Oppdragsgiver: AD arkitekter AS
Oppdragsnavn: Linnes panorama, mobilitet og ROS
Oppdragsnummer: 634649-01
Utarbeidet av: Eleanor Clark
Oppdragsleder: Eleanor Clark
Dato: 16.08.2023
Tilgjengelighet: Åpent

Notat Detaljreguleringsplan Linnes Panorama. Tilleggsnotat - adkomstløsning

Figur 3-1 Kriterier for venstresvingefelt basert på trafikk i dimensjonerende time. Fig 4.1.1.3-1, Vegnormalen N100.

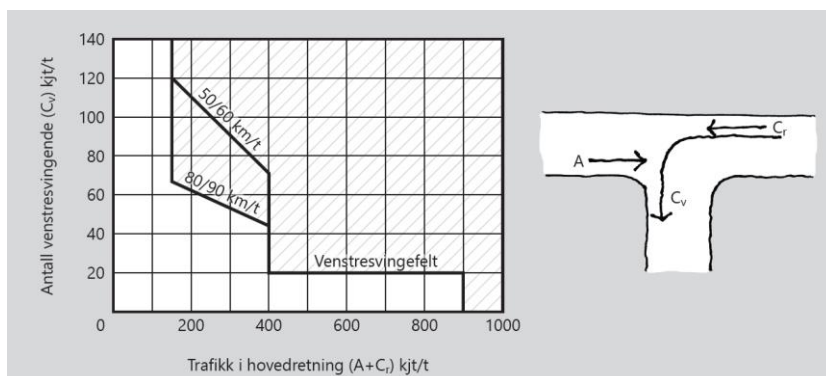
Figur 3-1 viser kriterier for et venstresvingefelt, som er basert på skiltet hastighet i vegen og timestrafikk (kjøretøy per time) i både Linnesakken og venstresving (inn til planområdet). Fartsgrensen i Linnesakken er 50 km/t. Fra trafikkanalysen ser vi at i maksimum time i ettermiddagen blir det ca. 100 kjt/t i Linnesakken (2-veis trafikk) og ca. 10 kjt/t som svinger til venstre inn til planområdet. Kriterier for etablering av et venstresvingefelt er derfor ikke oppnådd.

Figur 3-2 Utforming av passeringslomme (mål i m). Figur 4.1.1.4-1, Vegnormalen N100.

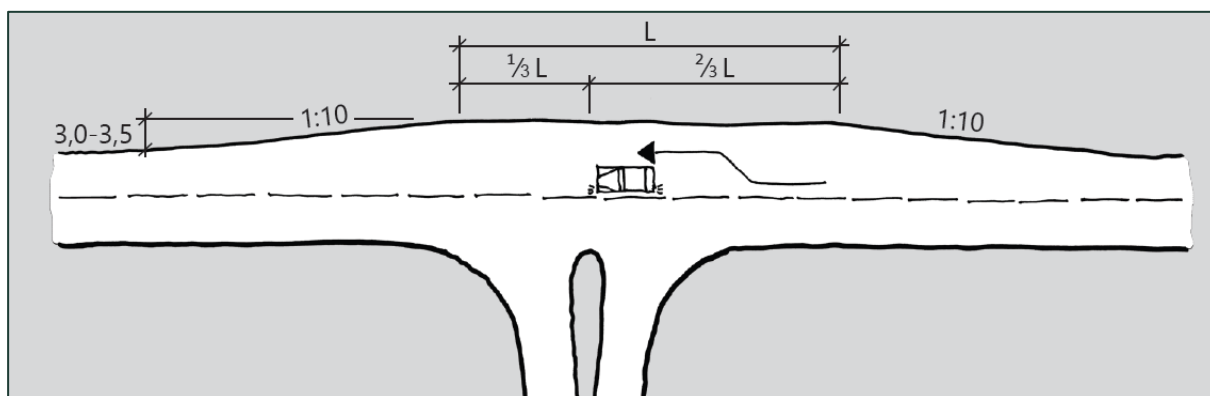
Et alternativ til venstresvingefelt er passeringslomme hvor vegbredden utvides på høyre side av vegen (se Figur 3-2). Hovedhensikten med en passeringslomme er å sikre god fremkommelighet, men den kan også bidra til noe bedre sikkerhet for kjøretøy i kjørebanelen.

Som vist i Figur 3-2 skal breddeutvidelsen være på 3-3,5 m over en lengde (L) på minst 30 m. Det krever ganske mye areal som er uheldig mht. skråning på denne siden av Linnesebakken. Det er lite trafikk både til planområdet og i Linnesebakken, og det vurderes at tiltaket vil ikke bidra i noe vesentlig grad til å forbedre sikkerheten ved adkomst til planområdet.

Figur 3-3 Fartsgrenser ved planområdet med forslag til utvidelse av 30-sone.

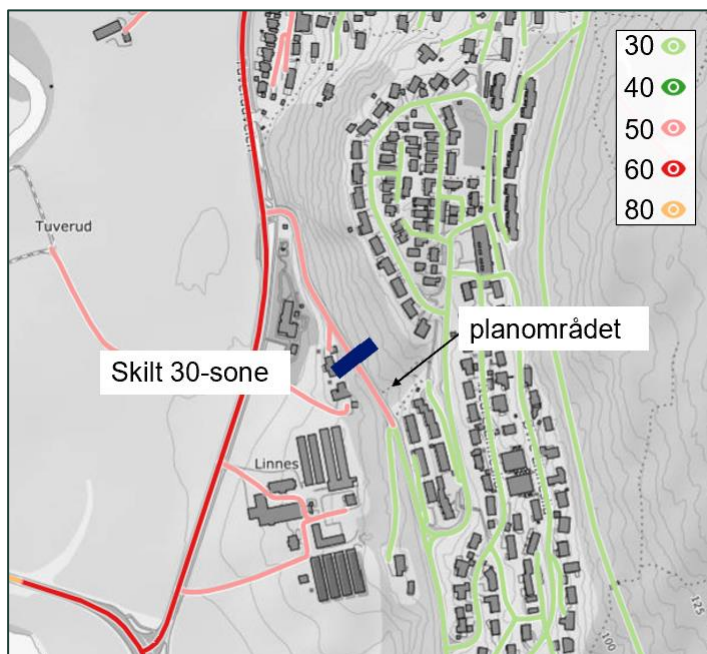
Figur 3-3 viser fartsgrenser på vegnettet ved planområdet. Her ser man at 30-sonen begynner rett etter adkomst til planområdet. Ved å utvide 30-sonen litt nedover Linnesebakken må trafikk som kjører nedover mot Tuverudveien kjøre saktere forbi innkjørselen til planområdet til fordel for trafikk som kjører inn og ut av planområdet sammen med myke trafikanter i området.

Selv om 30-sonen utvides er det ikke anbefalt å endre siktforhold i adkomsten som er sikret i planforslaget.

Det anbefales å utvide dagens 30-sone litt lenger nord i Linnesbakken (mot kryss med Tuverudveien) slik at fartsgrensen forbi planområdet reduseres fra 50 til 30 km/t. Samtidig er det anbefalt å ikke endre siktsonen ved adkomst til planområdet – det er en fordel mht. trafiksikkerhet at siktforholdene er så gode som mulig.
